2016년도 문화재위원회

제3차 건축문화재분과위원회 회의록

- ▣ 회의일시 : 2016. 03. 17(목), 14:00 ~ 18:00
- ▣ 장 소 : 국립고궁박물관 회의실
- ▣ 출석위원 : 강보원(정안), 김봉렬, 남해경, 박경립, 이재인,
정명섭, 정은우, 홍성걸, 홍승재 (이상 9명)
- ▣ 안 건 : 총 22건
 - 심의 15건 : 원안가결 5건, 조건부가결 7건, 부결 2건, 보류 1건
 - 검토 6건 : 원안가결 2건, 부결 2건, 보류 2건
 - 보고 1건 : 원안접수 1건

▣ 보물 제161호 “강화 정수사 법당” 주변 현상변경허용기준

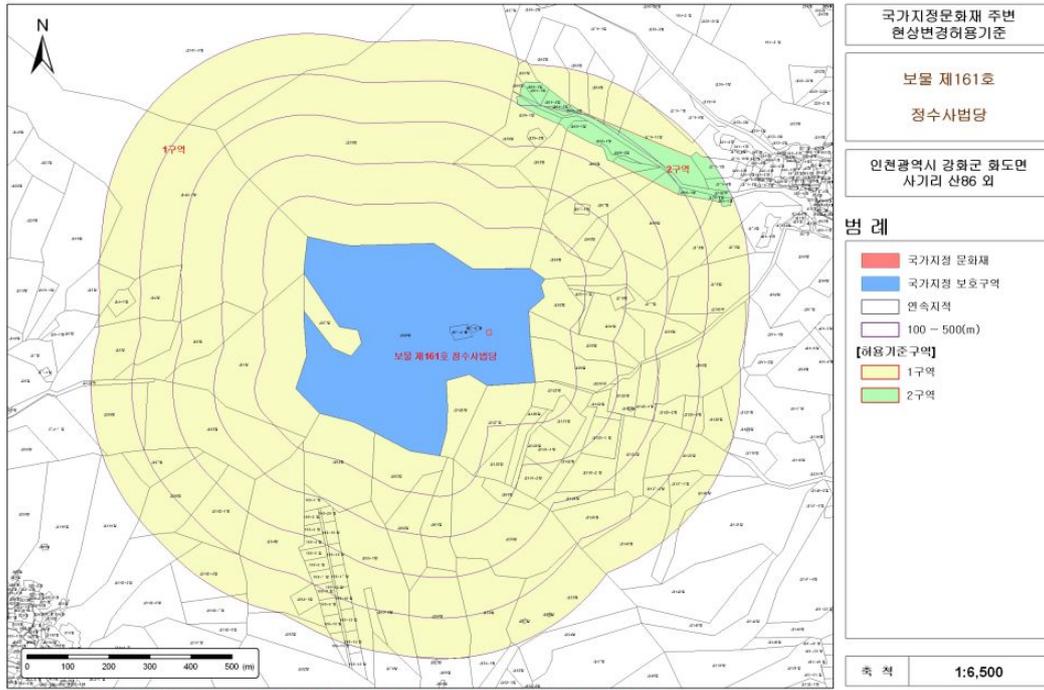
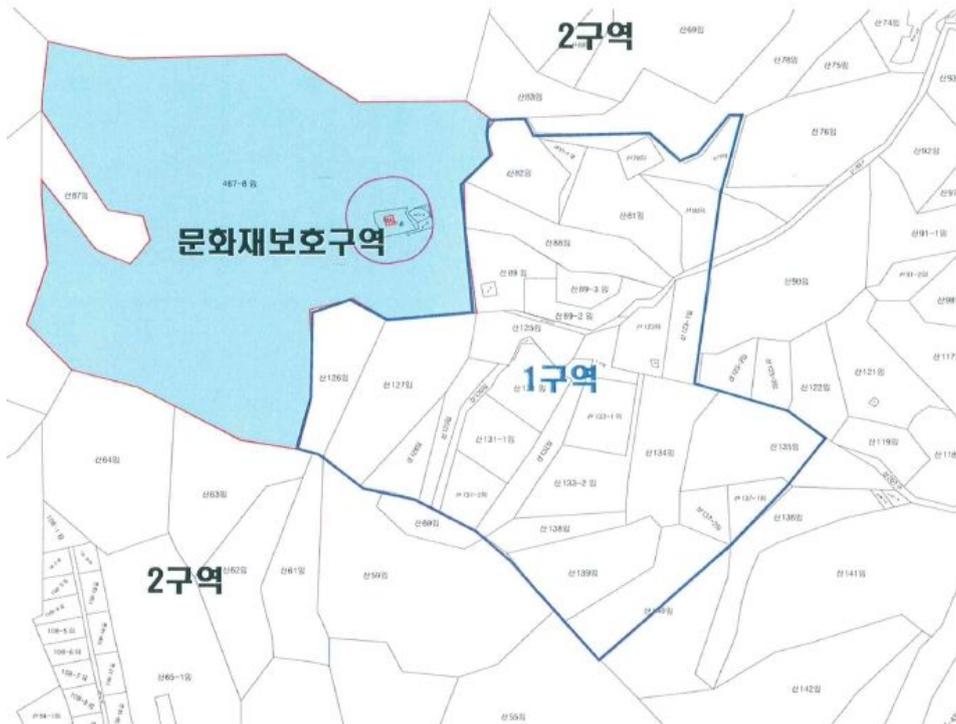
- 국가지정문화재 주변 현상변경허용기준 조정(안)의 타당성 및 합리성 등에 대하여 검토 받고자 하는 사항임.

- 「국가지정문화재 현상변경 허용기준 마련 지침」(훈령 제356호, '15.06.30) 개정 등을 반영하여 현상변경 허용기준 조정 요청
